ADENDUM #3

A las compañías que retiraron las Bases de Licitación Pública Nacional LPN-MPC-GT-18-2023 "PAVIMENTACIÓN 9 A 13 AVENIDA, 12 CALLE, BARRIO SAN MARTIN, PAVIMENTACIÓN 9-10 AVENIDA, 13 CALLE BARRIO SAN MARTIN, PUERTO CORTÉS, CORTÉS", se les hace de conocimiento lo siguiente:

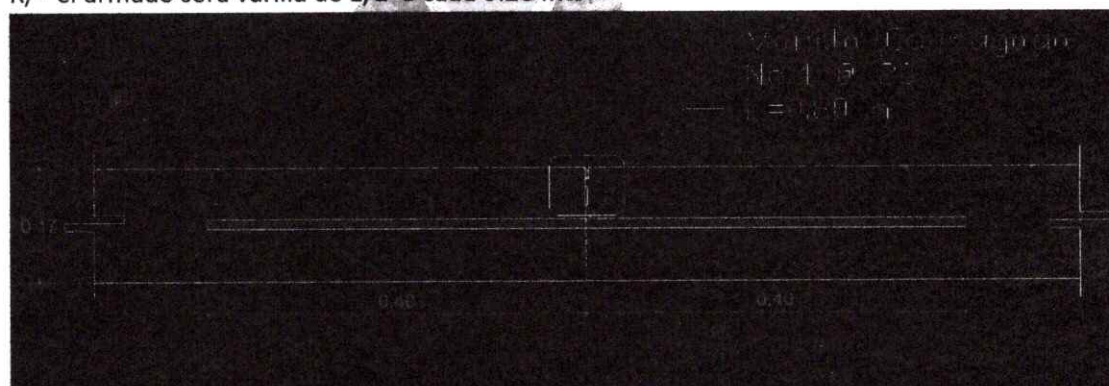
- 5) ¿Proporcionar el detalle de las juntas indicada si llevan algún tipo de armado?

R/= el armado será varilla de 1/2" a cada 0.20 mts
